Null-Grad Schublade zu kalt

Wegen der bei den Null-Grad Geräten aufgetretenen Problemen, hat die Fabrik einige Änderungen ab der Seriennr. 422xxxxxx vorgenommen, um diese Probleme, die die zu niedrige Temperatur in den Null-Grad Fächern betreffen, zu lösen.

Abb. A

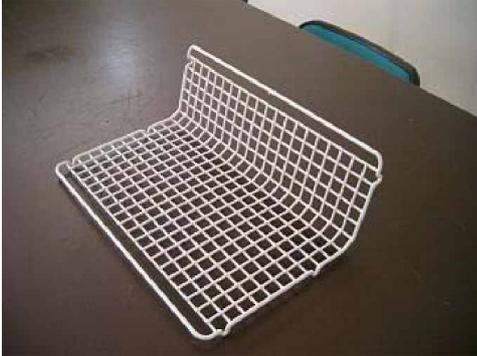
Menge	Beschreibung	ET-Nr.	Abb.
1	Neue Anzeigeelektronik	43 24 20	
1	Gitter, Weichdraht, Oberschublade	43 24 21	A
1	Gitter, Weichdraht, Unterschublade	43 24 22	B
1	Trenner, Weichdraht, Oberschublade	43 24 23	C
1	Schutzgehäuse, Luftdurchgang abgeändert	43 24 24	D
1	Polystyrolschirm abgeändert	43 24 25	E

Der frühere Trenner der Oberschublade kann nicht mehr verwendet werden.
